スタッド端子台のボルトのねじ長変更のお知らせ

1. 対象製品 製品名：スタッド式アルミ端子台、スタッド端子台
機種名：TX-325GA (※TXS-325GAX□)
TX-325G (※TXS-325GX□) ※シャフト組立品形式

【アルミ圧着端子使用時のねじ山出代 参考図】

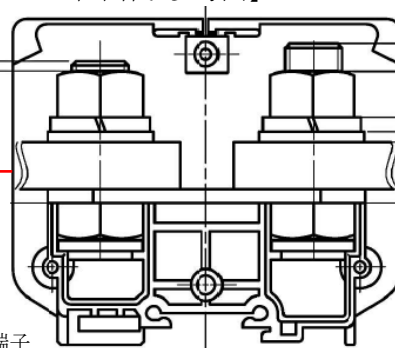
2. 変更内容 ボルトのねじ長の変更
【変更前】M16X40 【変更後】M16X45

出代：2.8

1山半程

変更前

変更後

出代：7.8

3山以上

3. 変更理由 TX-325GA…締付確認時の視認性向上のため
(アルミ圧着端子使用時にボルトからねじ山を十分に出すため)
TX-325G …TX-325GAの変更に伴う、部品の統一化のため
